**Avis délibéré de la mission régionale d'autorité environnementale sur le parc éolien d'Auzelon présenté par la société Boralex sur les communes de Saint-Victor et Saint-Angel (03)**

**Avis n° 2026-ARA-AP-2081-N18309**

**Avis délibéré le 3 juillet 2026**

Figure 3: Carte de synthèse des enjeux d'avifaune en période de reproduction et hivernante (source : figure 82 du volet avifaune de l'étude d'impact).

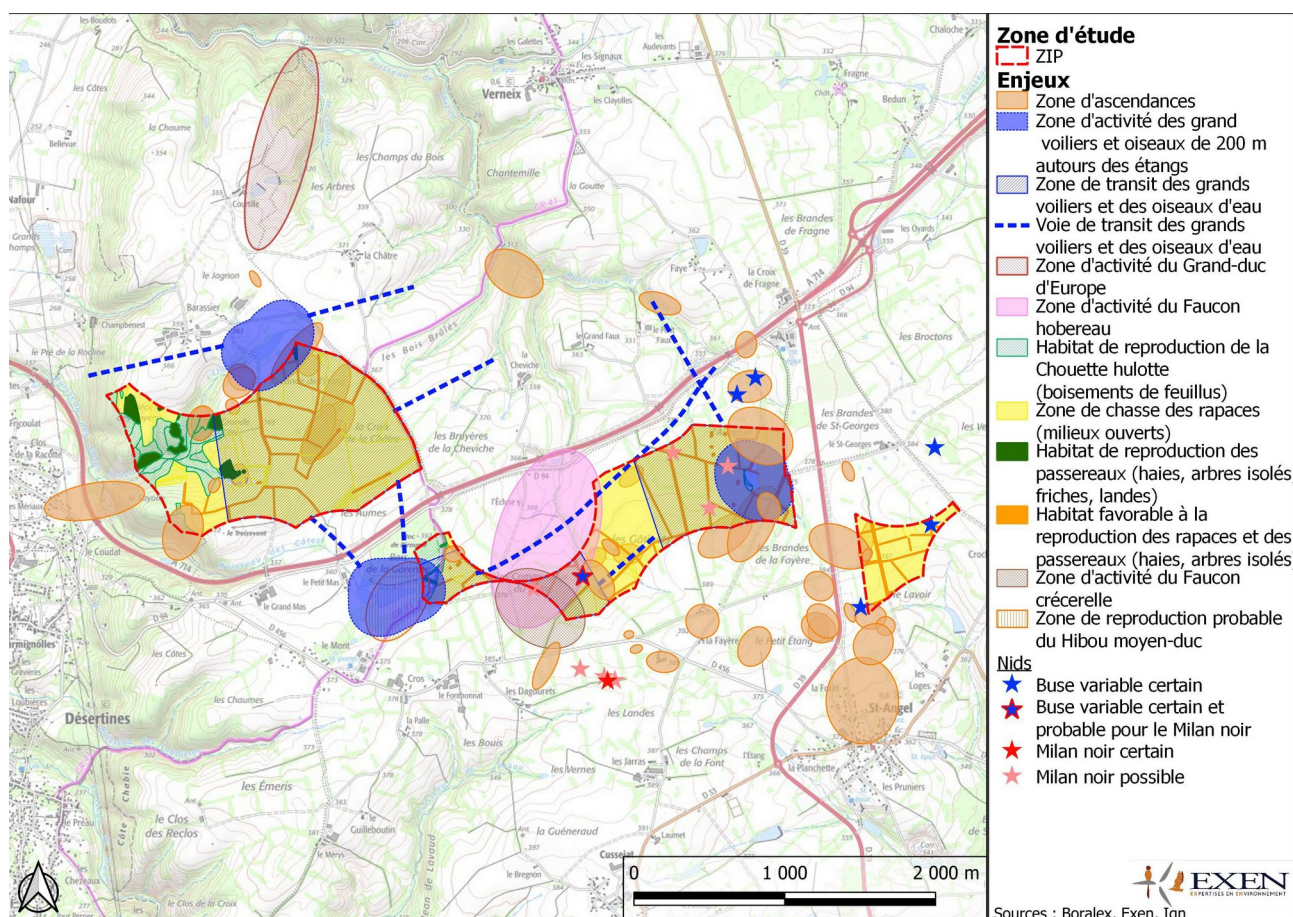
Toutefois, l'estimation des niveaux d'enjeu concernant l'avifaune et en particulier les rapaces n'est pas suffisamment justifiée. En effet, le périmètre immédiat est une zone de chasse et de migration pour les rapaces dont certains présentent un intérêt patrimonial, même si les effectifs recensés sont faibles. De plus, les parcelles agricoles, tout autant que les zones humides et les landes, constituent des zones d'alimentation pour ces espèces.

**L'Autorité environnementale recommande de mieux justifier et le cas échéant de reconsidérer à la hausse les niveaux d'enjeu concernant l'avifaune.**

Figure 4: carte de synthèse des fonctionnalités écologiques des écosystèmes de la zone d'étude pour les chiroptères (source : figure 60 du volet chiroptères de l'étude d'impact).

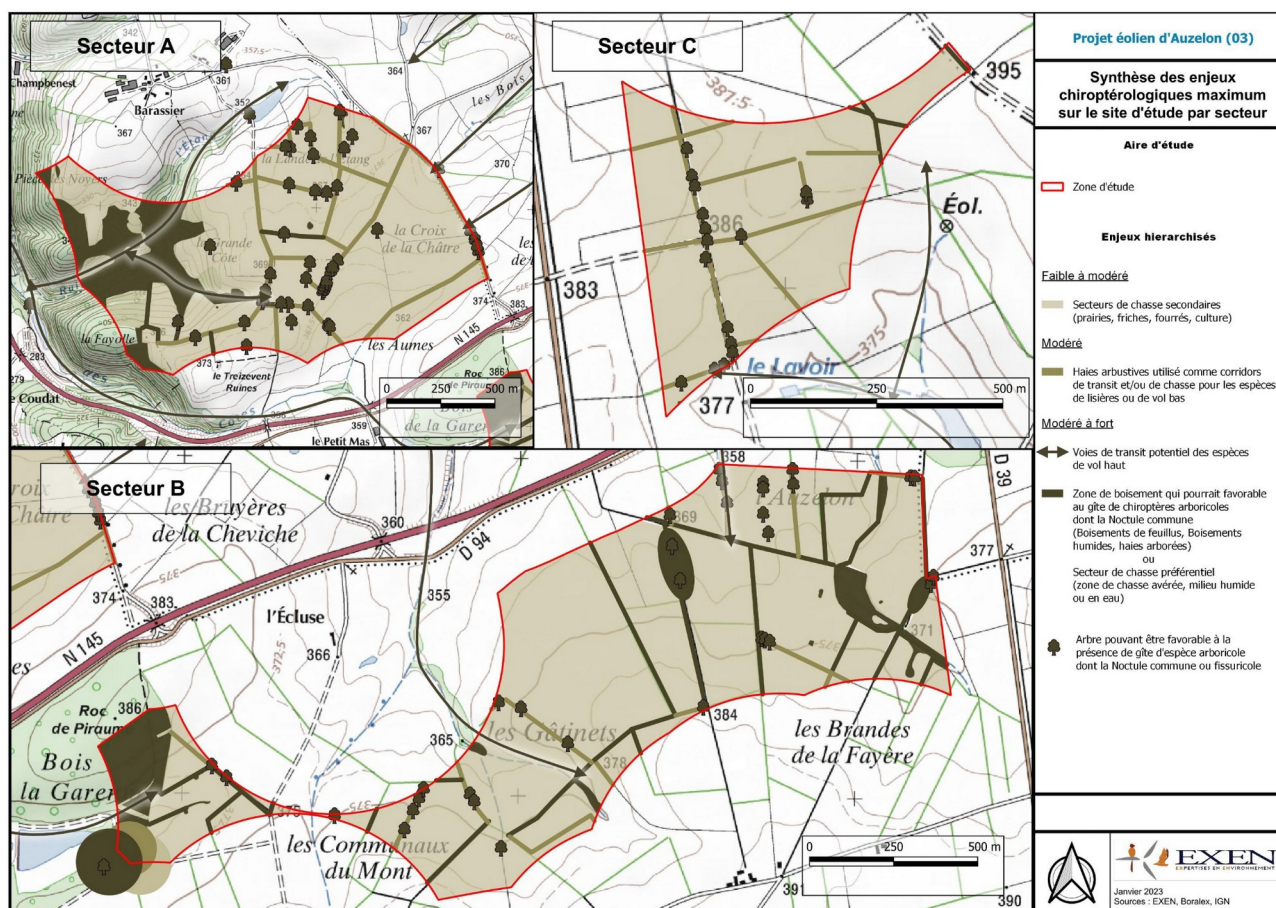
L'étude d'impact souligne pourtant que la majorité des Noctules communes tuées par des éoliennes sont d'origine régionale<sup>16</sup>. La possible proximité de gîtes de cette espèce augmente donc

considérablement le risque de collision ou de barotraumatisme, d'autant que le secteur géographique de l'Allier fait partie des secteurs connus en Auvergne-Rhône-Alpes pour accueillir des gîtes de mises-bas de l'espèce<sup>17</sup>. Les enjeux à l'échelle de la Zip et de l'aire d'étude concernant les chiroptères sont donc sous-évalués de ce fait.

**L'Autorité environnementale recommande de reconsidérer à la hausse le niveau d'enjeux pour toute l'aire d'étude concernant les chiroptères.**

Figure 5: Carte des risques d'effets potentiels avifaunistiques (source : figure 94 du volet avifaune de l'étude d'impact).

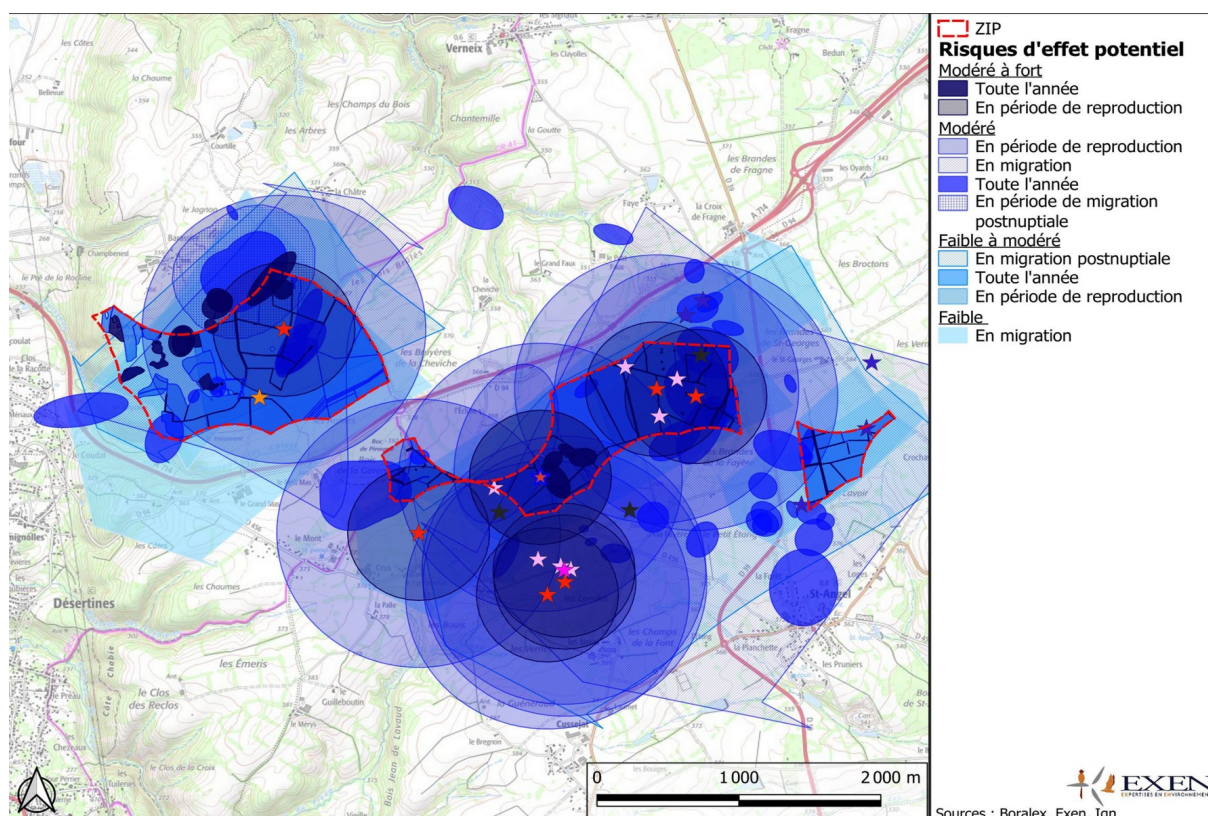
L'étude spécifique consacrée à l'avifaune préconise de ne pas implanter d'aérogénérateur dans les zones à risque d'effets potentiel modérés à forts et de conduire une analyse plus ciblée dans les zones à risque d'effets potentiel modérés tout en mettant en place des mesures d'évitement et de réduction (cf. figure 6 du présent avis). Ces préconisations ne sont pas respectées dans la variante finale après application de la séquence ERC.

Si ces mesures apparaissent nécessaires, elles ne sont pas mises directement en rapport avec les risques d'impacts potentiels du parc listés ci-avant, ce qui apparaît comme une lacune importante de l'étude d'impact.

Il est proposé dans le dossier une mesure de réduction consistant à empêcher l'installation de Milan noir à moins de quatre-cents mètres des éoliennes en effarouchant tout individu par deux sentinelles humaines et également à détruire les trois nids recensés à proximité. Cette mesure contrevient aux préconisations énoncées dans l'annexe avifaune de l'étude d'impact qui ne sont donc

pas respectées et notamment à la non implantation d'aérogénérateurs dans un rayon de cinq-cents mètres d'un nid de Milan noir. Ce n'est pas compréhensible. La possibilité de destruction de nid, incluse dans la mesure de réduction intégrée au projet par le maître d'ouvrage, n'est aucunement mentionnée dans cette même étude.

**L'Autorité environnementale recommande de choisir une implantation du parc qui suive les préconisations de l'étude sur l'avifaune annexée à l'étude d'impact, en particulier les recommandations de localisation des aérogénérateurs en évitant toute implantation dans un rayon de cinq-cents mètres de tout nid de Milan noir.**
